UPPBYGGING Á ÍPRÓTTASVÆÐI HAUKA

Viðbrögð við umsögnum um matsskyldufyrirspurn

Júní 2021

Mynd 1 Áætlað skuggavarp mannvirkja vegna fyrirhugaðrar deiliskipulagsbreytingar á Ásvöllum (ASK Arkitektar, 2019).

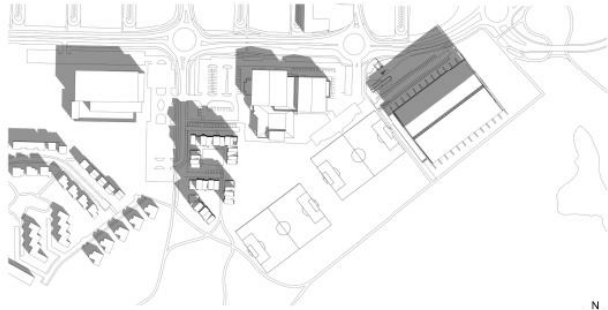
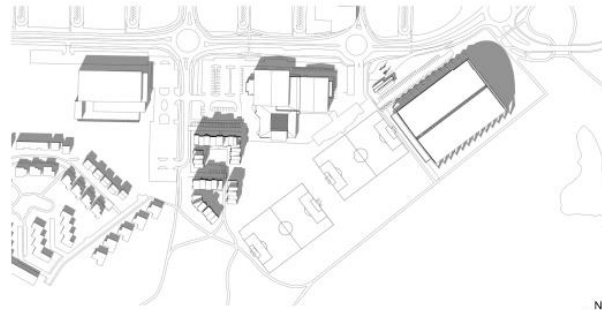
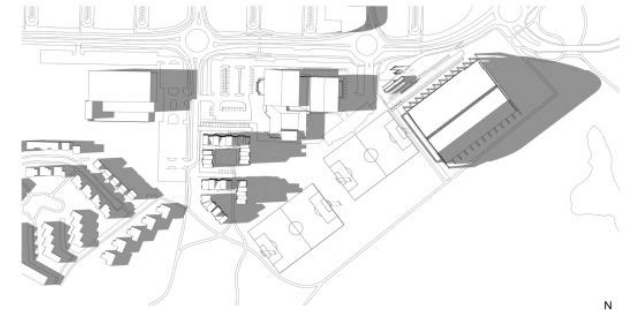
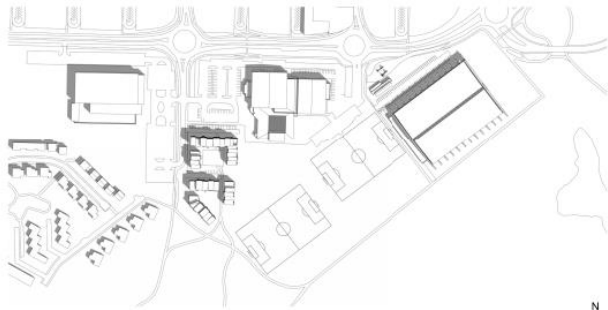
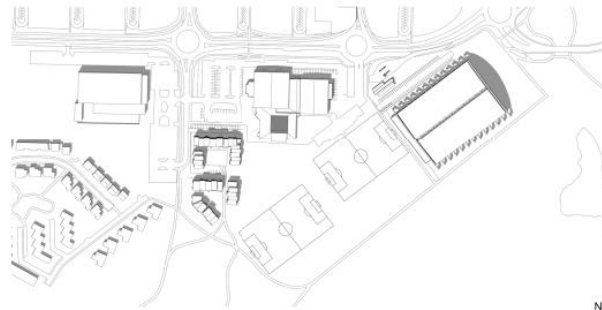
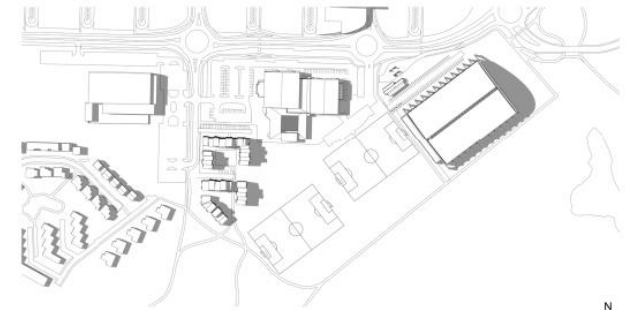
„Það hefur verið mat skýrsluhöfundar að fjalla ekki um skuggaáhrif mannvirkis. Í raun er ekki hægt að segja að fjallað sé að nokkru marki um það mannvirki sem á að reisa. Hús sem er sagt verða 25 metra á hæð og sem hýsa á heilan knattspymuvöll með öllu því sem slíku fylgir. Það er ljóður á skýrslunni að hafa ekki gert það. Eina myndin í skýrslunni sem sýnir áætluð svipmót af svæðinu í lok verktíma er mynd nr. 5.5. Að ósekju hefði mátt sýna myndir úr fleiri áttum og vinklum og þá um leið að leggja mat á skuggaáhrif.“

Viðbrögð Hafnarfjarðarbæjar: Mynd 1, sem kemur úr gögnum fyrirhugaðrar deiliskipulagsbreytingar, gerir grein fyrir áætluðu skuggavarpi í mars og júní frá byggingum á Ásvöllum. Eins og sést á myndinni er ekki gert ráð fyrir að knatthúsið komi til með að varpa skugga á Ástjörn að ráði, sér í lagi ekki á meðan viðkvæmur varptími fugla stendur yfir. Ekki er talið að skuggavarp geti talist áhrifavaldur fyrir lífríki á svæðinu.

Mynd 2 Ástjörn á tímabilinu 2002 – 2020 (myndir sýna loftmyndir frá árunum 2002 og 2004). Heimild: Map.is

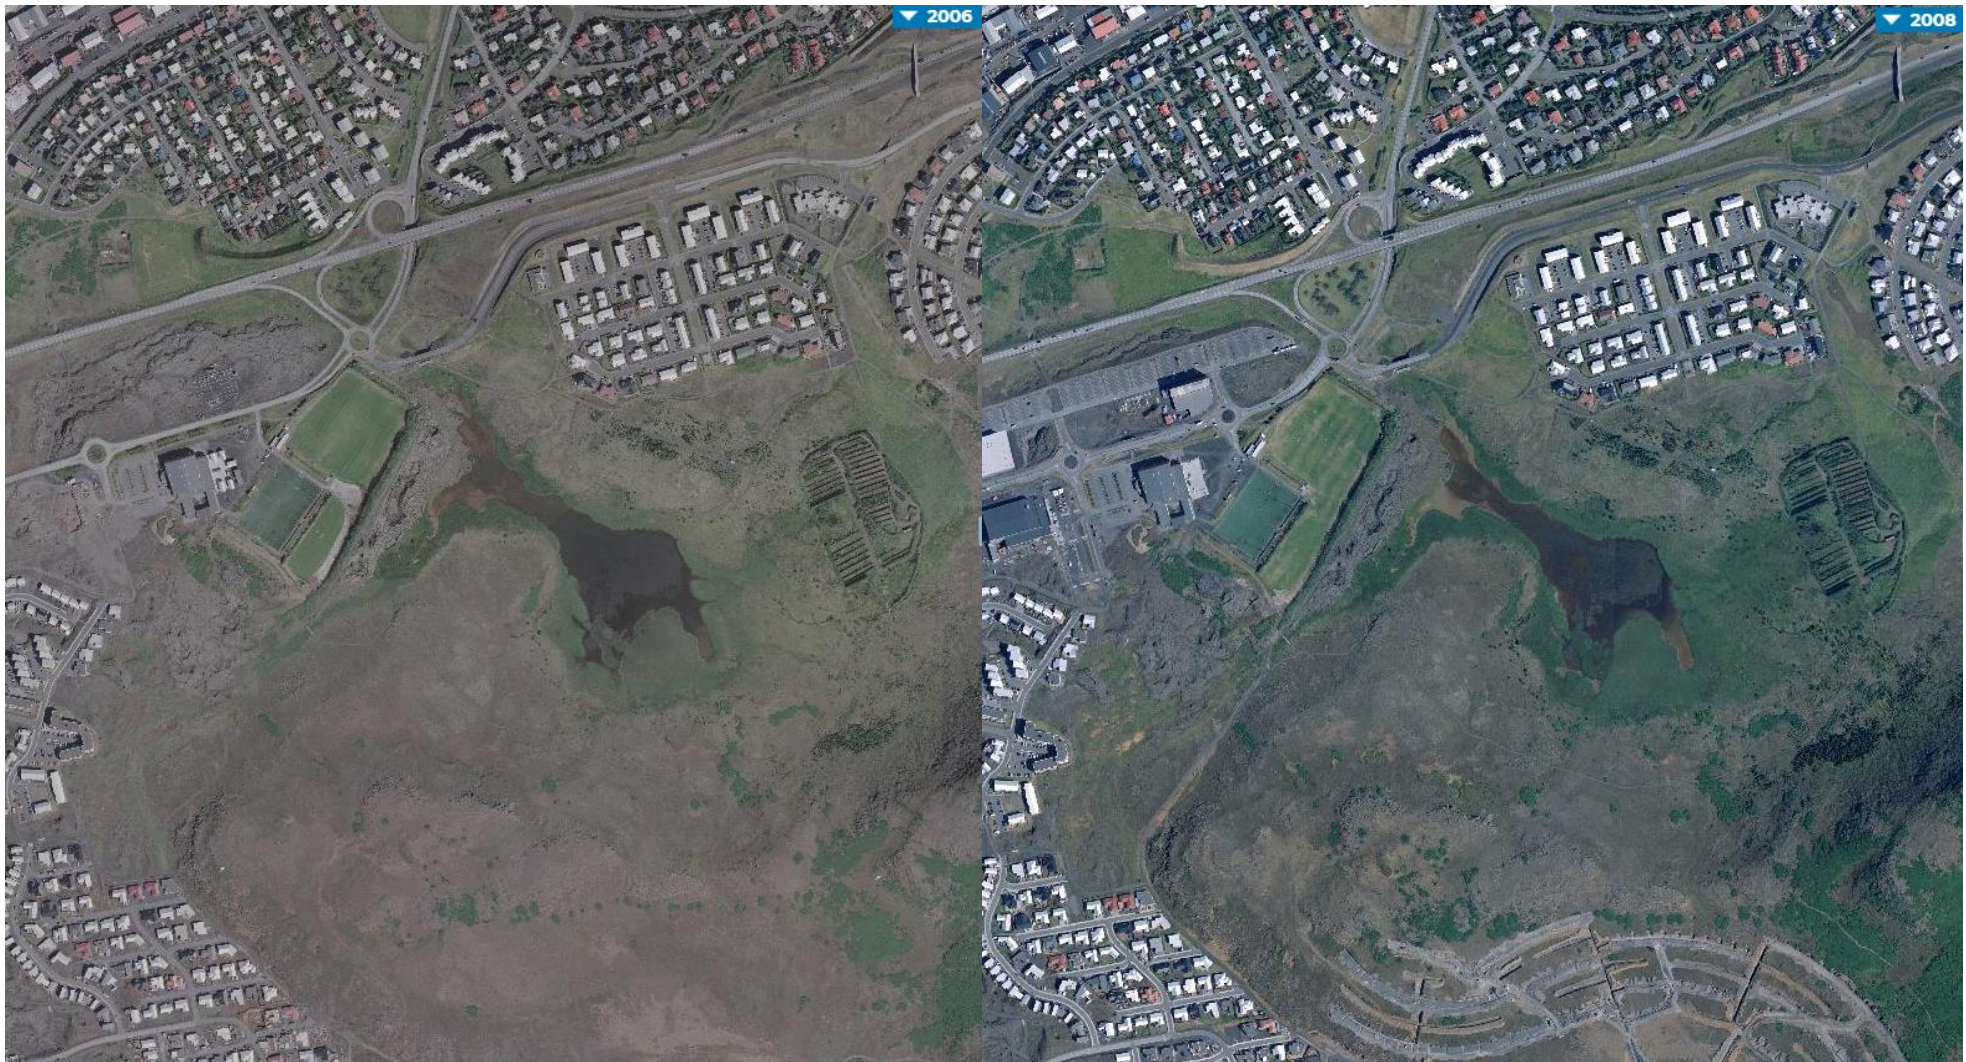
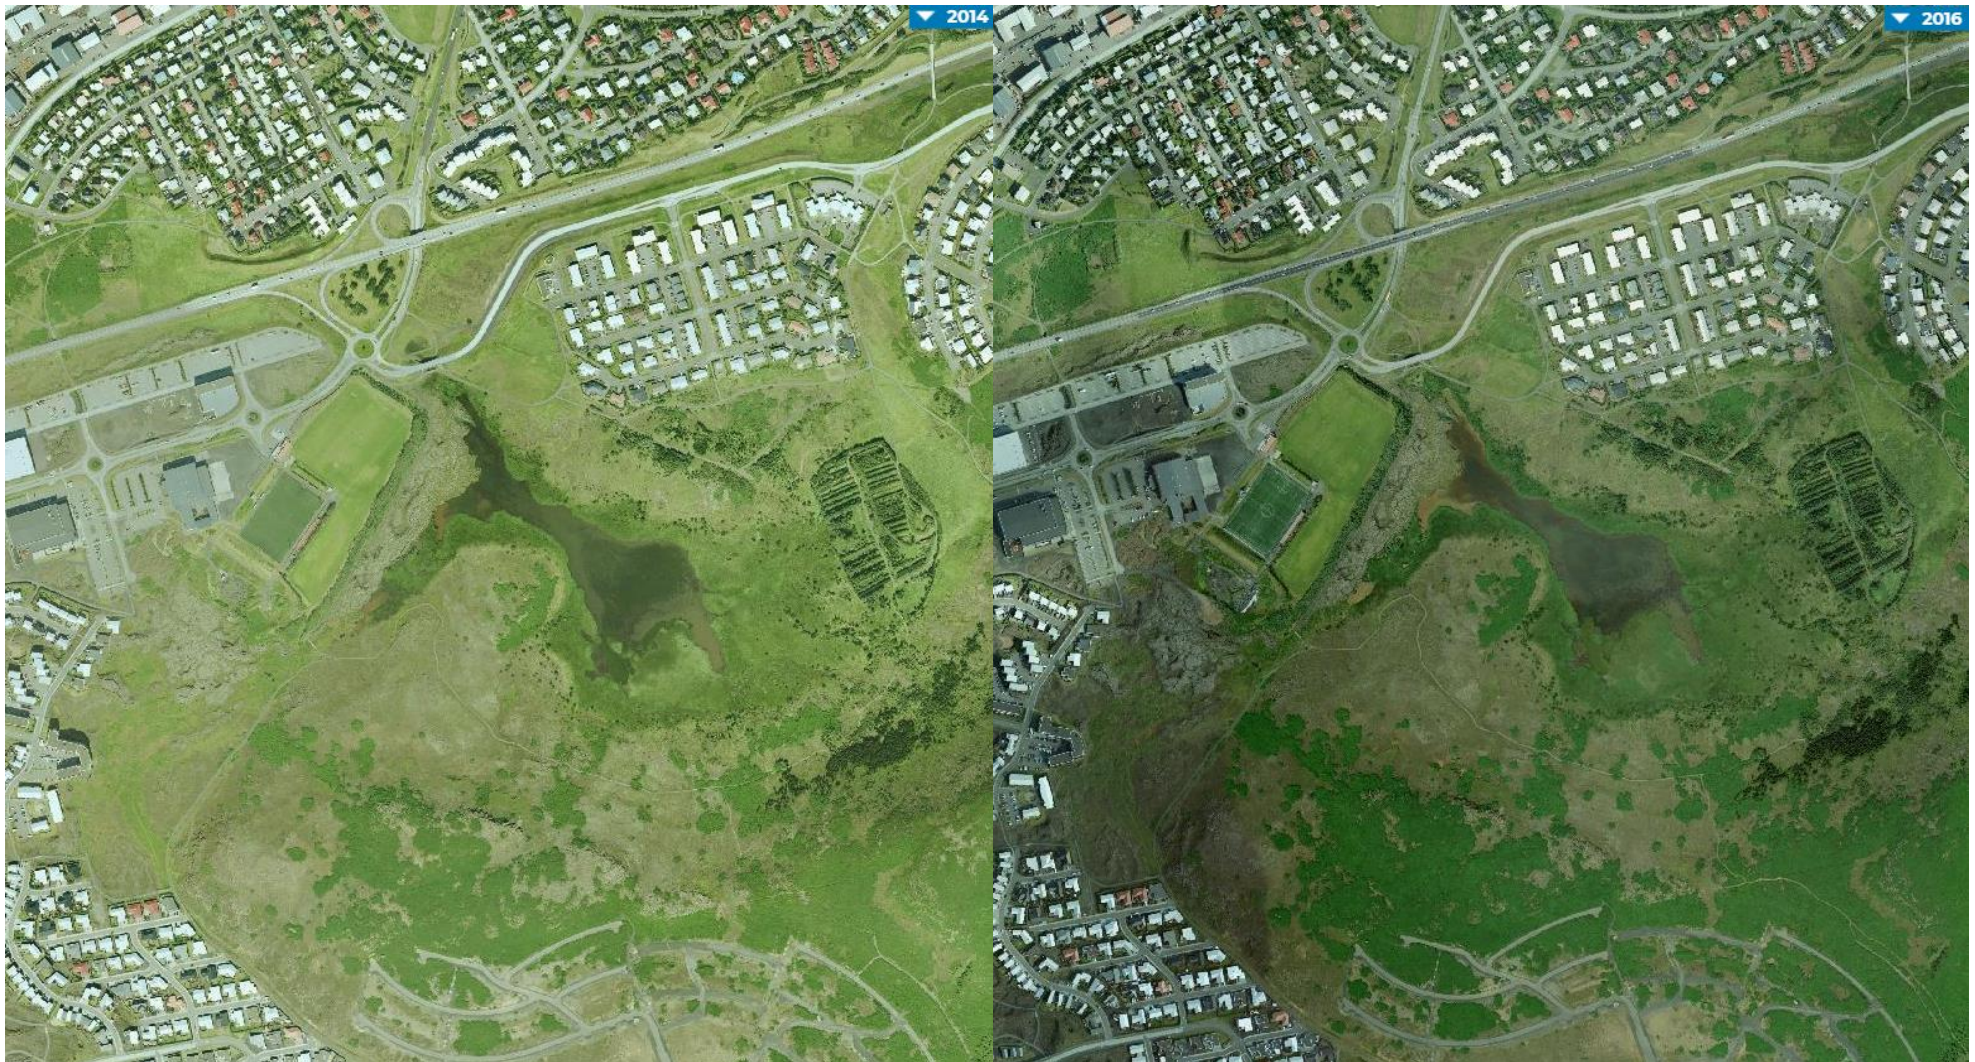
„Umhverfisstofnun telur framkvæmdina geta haft áhrif á vatnsstöðu og lífríki Ástjarnar. Tjörnin er affallslaust lindarvatn sem er, að mati Umhverfisstofnunar, þegar undir töluverðu álagi vegna uppbyggingar mannvirkja umhverfis friðlandið og því viðkvæmt fyrir breytingum á vatnsstöðu þess. Samkvæmt deiliskipulagsdrögum eru áform um æfingavelli á suðurhluta skipulagssvæðisins þar sem tekið er fram í tilkynningarsskýrslu að náttúrulegt yfirfall tjarnarinnar renni í leysingum. Því telur stofnunin hættu að framkvæmdir á suðurhluta lóðarinnar geti haft varanleg áhrif á vatnsyfirborðið og lífríki tjarnarinnar.“

Vísað er til skýrslu um vatnasvið Ástjarnar frá árinu 2002. Umhverfisstofnun bendir á töluverð uppbygging hefur orðið á svæðinu síðan skýrslan var gerð og telur stofnunin nauðsynlegt að nýjar athuganir séu gerðar á vatnasviði Ástjarnar til þess að meta áhrif framkvæmdar. Með þeim athugunum gæti framkvæmdaraðili kannað hvort einhverjar breytingar hafi orðið á vatnasviði Ástjarnar frá fyrri rannsóknum og metið meta sérstaklega áhrif framkvæmdakosta og hugsanlegra mótvægisaðgerða á vatnasviðið.

Samkvæmt friðlýsingarskilmálum má ekki breyta vatnsyfirborði Ástjarnar. Því telur Umhverfisstofnun mikilvægt að framkvæmdaraðili útbúi áætlun um vöktun á vatnsyfirborði tjarnarinnar auk viðbragðsáætlunar um aðgerðir sem gripa skyldi til verði vart við breytingar á vatninu. Umhverfisstofnun tekur fram að breytingar umfram það sem telst til náttúrulegra breytinga á vatnsstöðu geta haft umtalsverð áhrif á lífríki tjarnarinnar, m.a. með auknu gruggi, rofi vatnsbakka og áhrifum á gróður og dýralíf.“

Viðbrögð Hafnarfjarðarbæjar: Hafnarfjarðarbær tekur ekki undir með Umhverfisstofnun að uppbygging frá 2002 hafi haft áhrif á Ástjörn og að skýrsla Orkustofnunar sé þannig ekki marktæk. Bent skal á að hæðarlínur á svæðinu hafa ekki tekið breytingum og eins og sjá má á mynd 2, sem sýnir loftmyndir af www.map.is á árunum 2002-2020, hafa útlínur Ástjarnar ekki tekið breytingum. Minnt er á að einhverjar árstíðarsveiflur eru á hæð tjarnarinnar.

Í kjölfar umsagnar Umhverfisstofnunar var hæð Ástjarnar mæld 20,7 m.y.s. við borholu ÁS-01 og 20,4 m.y.s. við borholu ÁS-02.

Í tengslum við vinnu matsskyldufyrirspurnar var undirstöðum byggingarinnar breytt þannig að hæð graftarbotns sé a.m.k. 0,5 m fyrir ofan hæstu mögulegu grunnvatnsstöðu Ástjarnar, þ.e. að hæð graftarbotnsins verði ekki lægri en 21,5 m y.s. Þar sem gróftur framkvæmdarinnar nær ekki niður að hæsta grunnvatnsyfirborði er ekki talinhætta á að fyrirhugað framkvæmd hafi áhrif á vatnsstöðu Ástjarnar.
